Ministerstvo kultury

Váš dopis značky	Naše značka	Vyřizuje / linka	V Praze dne
Č. j. MHMP 1902802/2022	č. j. MK 73938/2022 OPP	Ing. Michaela Exnarová/487	16. 12. 2022

Vyjádření k návrhu vypořádání stanoviska MK uplatněného k návrhu nového Územního plánu hl. m. Prahy (Metropolitního plánu) ve fázi veřejného projednání

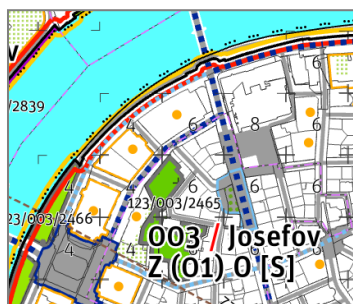
Ministerstvo kultury požaduje zpřesnění již dohodnutého požadavku, a to v tom směru, že budou doplněny úhly záběru v tabulce „Stanoviště pohledů“, viz Příloha č. 1 textové části Výroku (Panoramata a veduty):

1. úhel záběru u všech mostů na území PPR změnit na 360°.

- místo 1.03 – Pohled ze střechy Národního památníku – zvětšit min. na 180° tak, aby zabíral i ostrov Štvanici
- místo 2.01 – Pohled z Letenských sadů - zvětšit min. na 180° tak, aby zabíral i Malou Stranu včetně Pražského hradu
- místo 4.02 – Pohled od metronomu (lépe z vyhlídky v zatáčce) - zvětšit min. na 180° tak, aby zabíral i Malou Stranu včetně Pražského hradu
- místo 4.11 – Pohled z jižního předpolí Nuselského mostu - zvětšit min. na 120° tak, aby zabíral i celou PPR
- místo 4.12 – Pohled ze severního předpolí Nuselského mostu - zvětšit min. na 240° tak, aby zabíral celou PPR.

Jedná se o část dohodnutou a uzavřenou, v průběhu dohody byly záběry jednotlivě posouzeny a závěry jsou do upravené dokumentace promítnuty. Z toho důvodu doporučujeme k požadavku přistupovat jako k připomínce, které není potřeba uzavřít dohodou. Nad jednotlivostmi je samozřejmě možné vést debatu a záběry dílčím způsobem upravit, případně doplnit. Metropolitní plán předpokládá, že závazné pohledy se budou periodicky opakovaně fotit a v rámci zprávy o uplatňování posuzovat. „Živá“ aktualizace fotografií také bude součástí územně analytických podkladů. Z tohoto pohledu je tedy přijatelné prověření záběrů i v rámci veřejného projednání. Soubor fotografií je nicméně nutné brát nikoliv jako kompletní výčet všech pohledů do všech stran, ale jako závazný výběr nutného minima pro posuzování kompozice v rámci územního plánu. Není tedy účelné pohledy násobit a stejnou scénérii zobrazovat ze všech možných stanovišť. Zároveň je mnoho pohledů zarostlých a neudržovaných, takové není vhodné zanášet do územního plánu. Všechny tyto vstupy je nutné uvážit a fotografie jednotlivě komponovat, nad čímž jsme ohledně v rámci společného jednání našli shodu.

2. Pohled 1.03 je možné rozšířit východním směrem, aby zachytil i Štvanici a Bubny. Pohled 2.01 dále rozšířit není možné, protože je orámován vegetací. Pohledů z Letenských sadů je ale víc, požadavek splňuje pohled 4.01, záběr směrem do Revoluční třídy je z podstaty úzký. To stejné platí i pro pohled od metronomu 4.02. Záběry z letenských sadů považujeme za dostatečné. Pohledy 4.11 a 4.12 je možné rozšířit, nepřijde nám to ale zcela účelné, protože památkovou rezervaci příliš nezachycují a v současné době jsou ideálně komponované.

003 / Josefov Z (01) O [S]

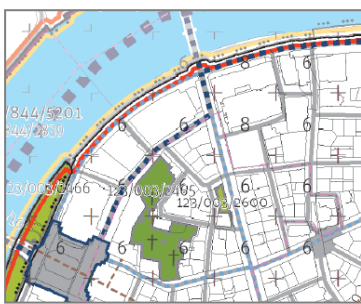
Ministerstvo kultury požaduje vymezit náměstí Miloše Formana v plném rozsahu, tj. bez vyznačení stavebního pozemku v jeho jihozápadní části.

Bude vyhověno, návrh MPP bude upraven. Na základě nové skutečnosti – závazné stanovisko nadřízeného orgánu územního plánování (MMR-36321/2022-81 ze dne 7. 6. 2022), dle kterého je záměr /novostavba objektů BRAND STORE a CONCEPT STORE/ nepřipustný – bude vymezení stavebního bloku z náměstí Miloše Formana odstraněno.

052 / Petřská Z (01) O [S]

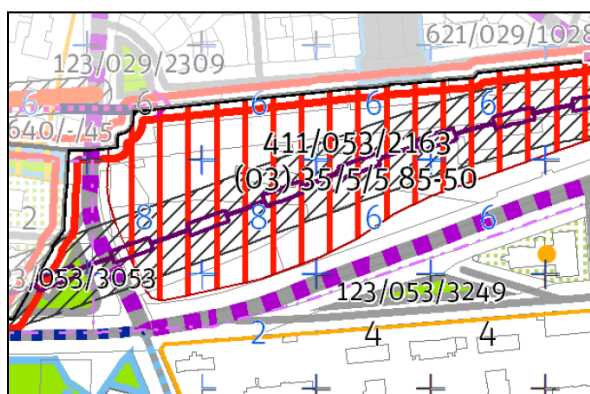
Ministerstvo kultury **požaduje doplnit areálové a soukromé zahrady** v dané lokalitě, zejména mezi ulicí Holbova x Lodní mlýny a Holbova x Barvířská x Klimentská; doplnit parčík u kostela sv. Petra a další plochy, dle stavu v území.

V rámci úpravy dokumentace MMP po společném jednání byly na území PPR doplněny některé plochy zeleně. Toto doplnění vnímáme jako nesystémové, neboť mnohé plochy ve vymezení stále chybí. Jsme si vědomi toho, že zobrazování těchto drobných ploch zeleně je nad rámec podrobnosti pořizované ÚPD, ale v případě, že k jejímu zobrazování bylo již přistoupeno, považujeme za žádoucí postupovat systémově. K tomu upozorňujeme, že nejen parky a zahrady, které jsou kulturními památkami, ale i další plochy zeleně na území PPR jsou v režimu zákona č. 20/1987 Sb., o státní památkové péči, v platném znění. Území Památkové rezervace v hl. m. Praze je územím plošné památkové ochrany a celé, tj. včetně ploch zeleně, podléhá režimu památkového zákona, tzn., že i tyto plochy zeleně jsou chráněné a nemohou tak být opomenuty.

Tento bod je vznesen nad rámec dohody nad stanoviskem ze společného jednání, na jejímž základě byl návrh Metropolitního plánu upraven. Ministerstvo kultury posoudilo všechny zelené plochy pod památkovou ochranou a všechny historické zahrady a parky. K předmětnému území nemělo připomínek a nedošlo ke změně. Z tohoto důvodu nebude vyhověno. Tyto plochy zeleně navíc jsou buď mimo podrobnost územního plánu nebo plochy zbytkové doplňující dopravní koridory. Případné zlepšení těchto území musí respektovat charakter památkově chráněného území, více ho ale omezovat předepisováním konkrétních parametrů není účelné.

MPP po společném jednání
- rozšíření na úkor KP

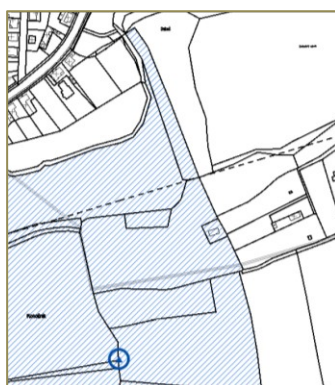
Ministerstvo kultury požaduje rozvojovou plochu 413/281/2060 vymežit tak, aby nezasahovala do plochy (prostoru) území kulturní památky výšinné hradiště (ÚSKP rejst. číslo 41270/1-1996), tj. mimo její rozsah.

Do KOO **požadujeme řádně vyznačit** její rozsah (hranici) a do KLZ doplnit u transformační plochy 413/281/2060 informaci:

Ministerstvo kultury trvá na svém stanovisku a požaduje rozvojovou plochu vymežit mimo území památkové ochrany. Rozsah plochy území KP viz níže.

Požadavku nebude vyhověno, neboť zásah do předmětu ochrany je minimální. Do transformační plochy zasahuje území uvedené KP pouze v rozsahu pozemků č. parc. 1472 (ten je již zastavěný) a 1473. Výšinné sídliště se ale samo, jak naznačuje vymezení území s archeologickými nálezy, nacházelo mimo transformační plochu a ke střetu ploch dochází pouze kvůli vymezení kulturní památky přesně na hranice parcel. Parcela 1473 je poměrně rozsáhlá a nebyla zahrnuta do uvedené rozvojové plochy celá, ale pouze její jihovýchodní část v souladu s připomínkou MČ Praha Dubeč, uplatněnou ve společném jednání. Případná výstavba bude v rámci následných řízení samozřejmě posouzena, ale s památkovou ochranou není v podrobnosti územního plánu v rozporu. Požadavek na plošné vymezení rozsahu KP je řešen souhrnně níže v části ad) ODŮVODNĚNÍ – GRAFICKÁ ČÁST, ad) KOORDINAČNÍ VÝKRES (KOO výkres).

801/Olšanské hřbitovy zN (11) R [S]

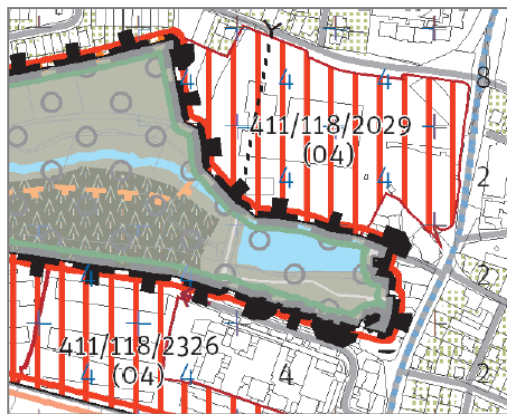
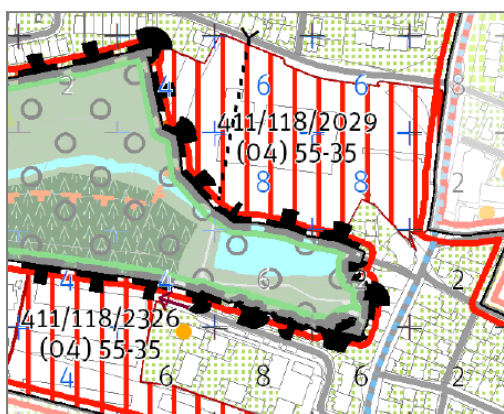
Ministerstvo kultury trvá na dodržení dohody ze dne 31. 3. 2021 a do KLZ 801/Olšanské hřbitovy v části 500/ Krajinná infrastruktura požaduje uvést jako individuální regulativ - hřbitov.

Upravený návrh odpovídá dohodě. Území je vymezeno jako nestavební plocha s podrobnějším členěním „hřbitov“. Individuální regulativ není nutné doplňovat s ohledem na dostatečné doplnění popisu cílového charakteru, viz předchozí připomínka.

VP – navýšení RNP ze 4 na 8 RNP - území KP (?) SJ – úroveň 4 na území KP (?)

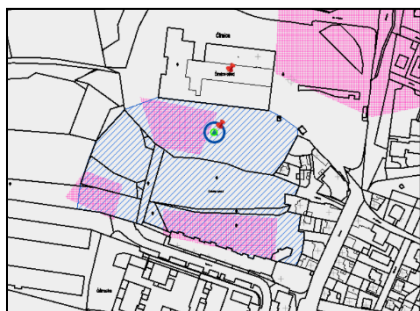
Ministerstvo kultury opakovaně požaduje zohlednit území nemovité kulturní památky (rejst. č. ÚSKP 41374/1-2066) tvrzi Čimice a transformační plochu 411/118/2029 zmenšit o část, která je na území této kulturní památky.

Do KOO požadujeme řádně vyznačit její rozsah (hranici) a do KLZ doplnit u transformační plochy 411/118/2029 informaci:

Požadavek v rámci dohodovacího jednání vznesen nebyl, diskuze byla vedena pouze nad vymezením v koordinačním výkrese a k požadavku na vymezení formou VPO. Upravený návrh je v souladu s dohodou. Rozsah plochy nebyl do upraveného návrhu změněn, výšková regulace byla upravena na základě připomínky městské části. Požadavek MK s ohledem na změnu kapacit a výškové regulace je možné částečně akceptovat. Jižní část transformační plochy bude vymezena jako součást otevřené krajiny, v souladu s vymezenými plochami platného územního plánu. V okolí rybníka, v rozsahu KP, tak nebude možné umísťovat stavby. Doplnění individuálního regulativu je poté již nadbytečné. V koordinačním výkrese je památka zobrazena v souladu s dohodou.

Jižní část transformační plochy bude vymezena jako součást otevřené krajiny, v souladu s vymezenými plochami platného územního plánu. V okolí rybníka, v rozsahu KP, tak nebude možné umísťovat stavby.
